改善箇所説明図

改善箇所

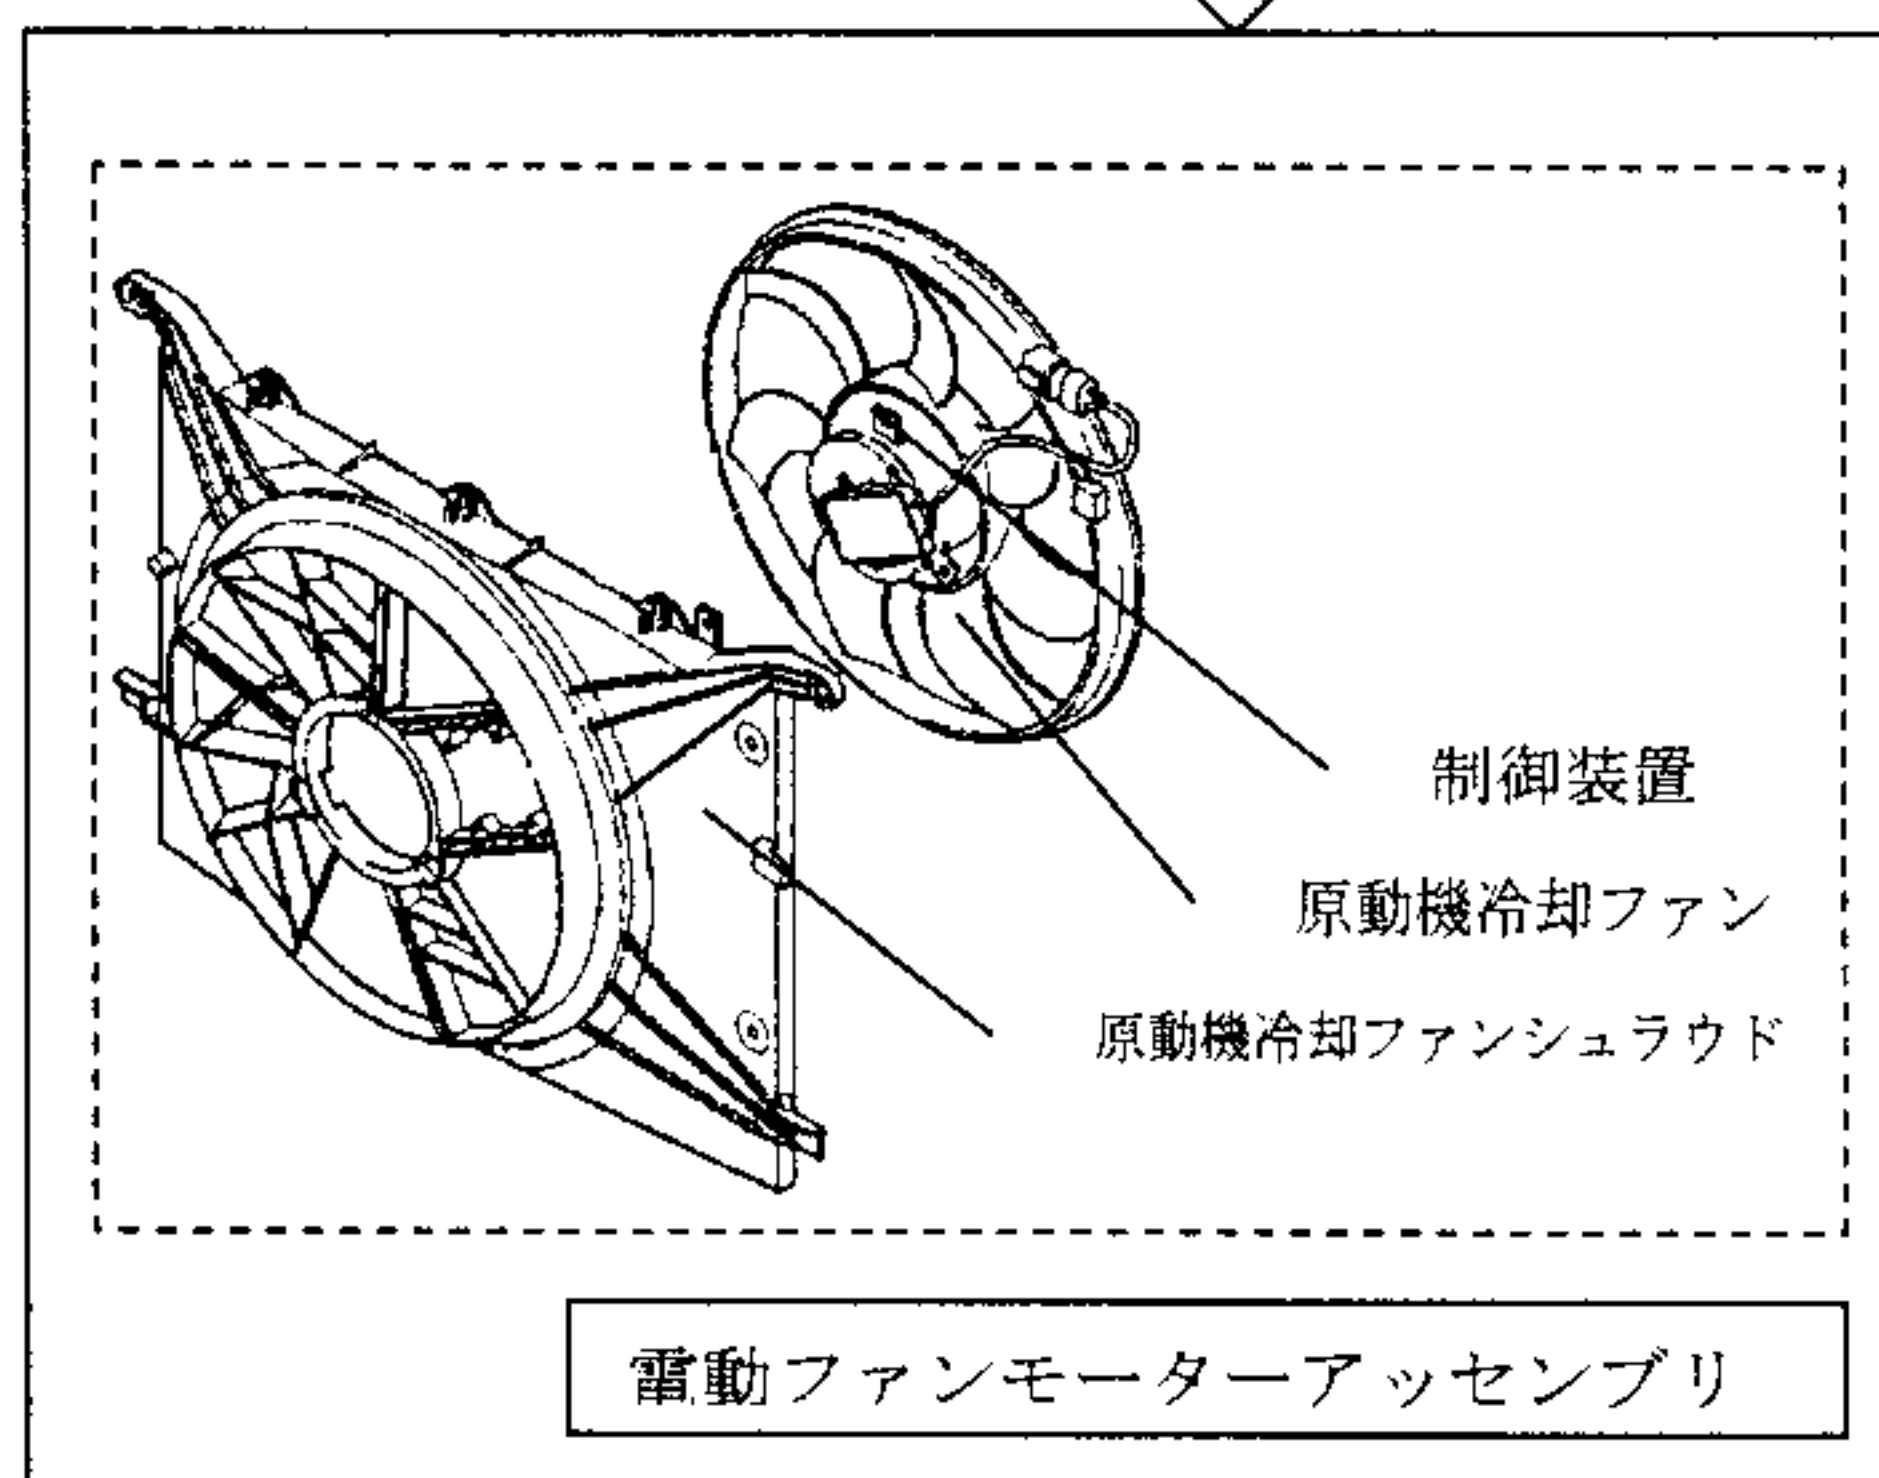
原動機において、冷却用電動ファンモーターの制御装置の回路が不適切なため、内部の回路が短絡して当該モーターが停止せずに作動し続け、制御装置が過熱して溶損することがあり、最悪の場合、火災に至るおそれがある。

全車両、原動機冷却ファンモーターアッセンブリを対策品と交換する。

原動機冷却ファンシュラウド上部に白ペイントを塗布する。
